## Kryteria zwrotu rdzeni - wymagania dodatkowe

TRW w odniesieniu do poniżej wymienionych pomp EPHS wprowadza zmiany do ogólnych kryteriów akceptacji rdzeni.

Rys.1

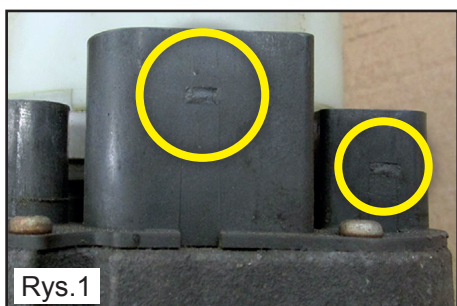
### Uszkodzenia zabezpieczeń (rys.1)

Niedopuszczalne są inne uszkodzenia gniazda!

Rys.2

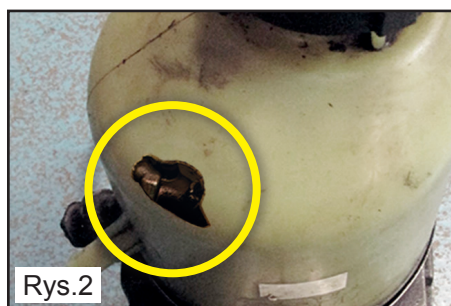
### Uszkodzenia zbiornika (rys.2)

Niedopuszczalne są uszkodzenia elementów znajdujących się w zbiorniku!

Rys.4

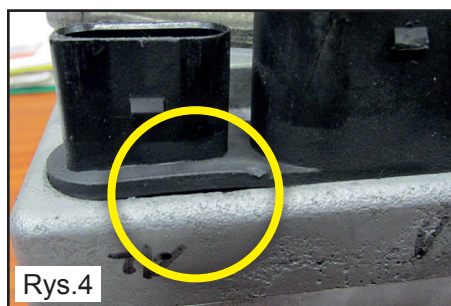
**Delikatne termiczne odkształcenia złączy (rys.4)** Niedopuszczalne są inne uszkodzenia gniazda!

Rys.5

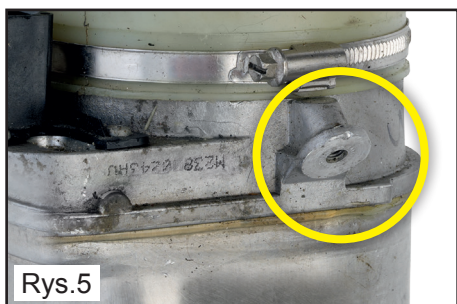
**Brak metalowo - gumowej części mocującej (rys.5)** Niedopuszczalne są uszkodzenia korpusu oraz gwintu!
